SERVICE INFO – FAG 0026

Konstrukčná zmena protiprachového krytu

Náhrada výrobku RIU 566283.H195 za 566283.01.H195

Obrázok 2: Nové vyhotovenie (566283.01.H195)

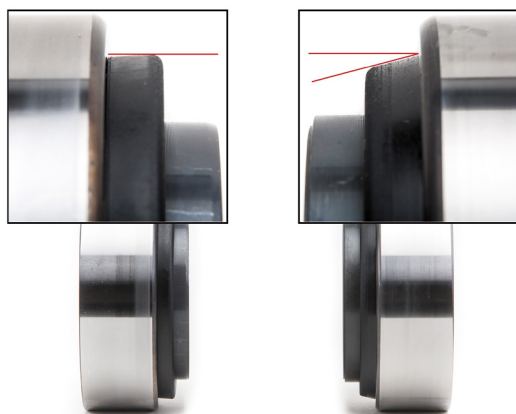
Pri nalisovaní ložiska kola (Repair Insert Unit - RIU) s objednávkovým číslom 566283.H195 by mohlo v prípade niektorých nábojov dôjsť k deformácii protiprachového krytu.

V najhoršom prípade by sa tým zablokovalo ložisko, preto by nábojom kola nebolo možné otáčať alebo by bolo možné otáčať len ťažko.

Z tohto dôvodu bol vyvinutý zmenený protiprachový kryt (pozri obrázok 1).

V dôsledku tejto technickej úpravy sa zmenilo objednávkové číslo dielu z 566283.H195 na 566283.01.H195.

Obrázok 1: Bol zmenený vzhľad protiprachového krytu
